PONTE SULLO STRETTO DI MESSINA

INTEGRAZIONI AL PROGETTO DEFINITIVO

Area tematica STUDIO D'IMPATTO AMBIENTALE (Legge Obiettivo)
Ente emittente MINISTERO DELL'AMBIENTE E DELLA TUTELA DEL TERRITORIO E DEL MARE
Autore dell'osservazione COMMISSIONE TECNICA VIA - VAS
Riferimento richiesta INTEGRAZIONI ALLA RICHIESTA PROT. CTVA-2011-0004534 DEL 22/12/2011
Titolo del documento RISPOSTA INTEGRAZIONE VERSANTE SICILIA ID 083

V I A S 0 8 3 - F 1 - P M C

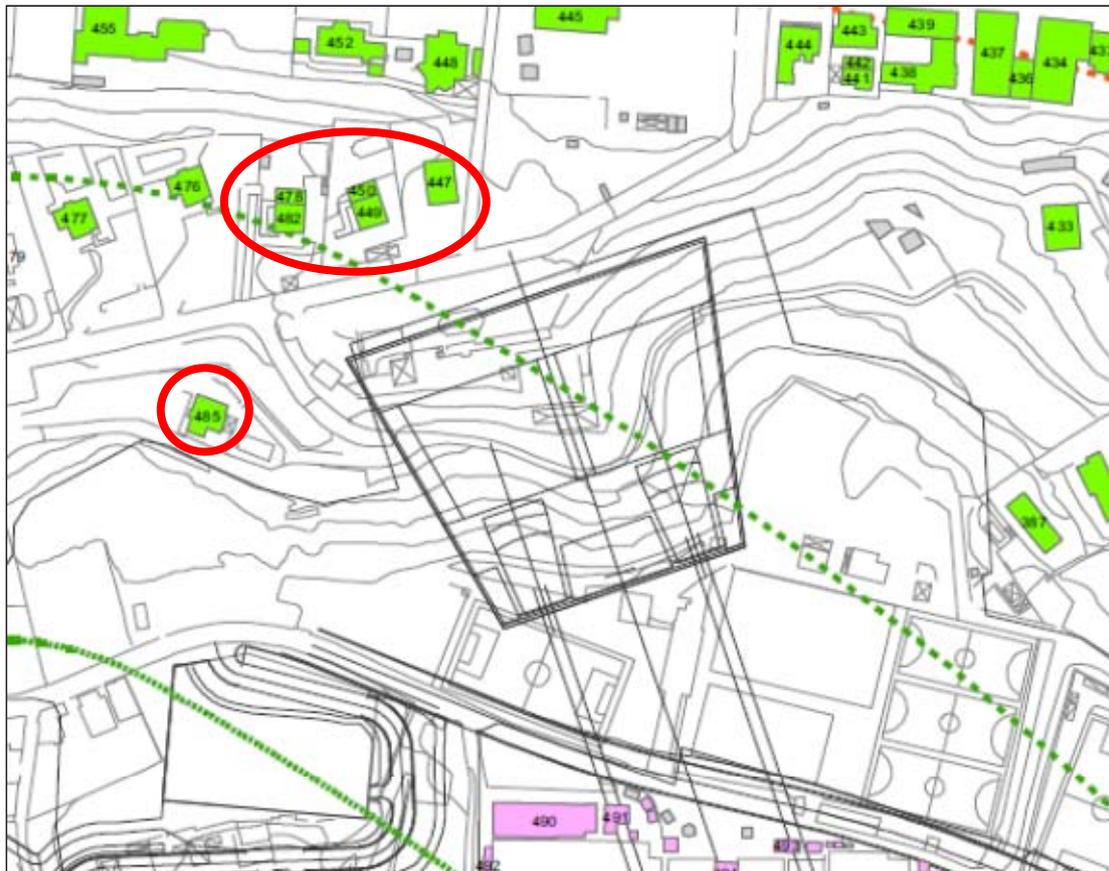
Relativamente al cantiere operativo SI1 (CZ0277 "Cantieri Operativi – SI1 – Relazione impatto acustico", pag. 52) dove si evidenzia che tra i ricettori elencati (ME218, ME184, ME105/ME104, ME29, ME41, ME121, 449, Cimitero Ganzirri) meritevoli di un monitoraggio non compaiono i ricettori che il Proponente, per la fase di cantierizzazione, ha indicato oggetto di "attenzione da parte del Monitoraggio Ambientale e Sound Manager" e che sono di seguito elencati: 447, 450, 478, 482, 485, ME 174;relativamente al cantiere operativo SI6 (CZ0357 "Cantieri Operativi - SI6 – Relazione di Impatto Acustico", pag. 51) si fa presente che:

I ricettori 447, 450, 478, 481, 485 localizzati nello stralcio sottostante sono adiacenti tra di loro. Pertanto si ritiene aggiungere come punti di monitoraggio i solo i ricettori 447, 485 e 482.
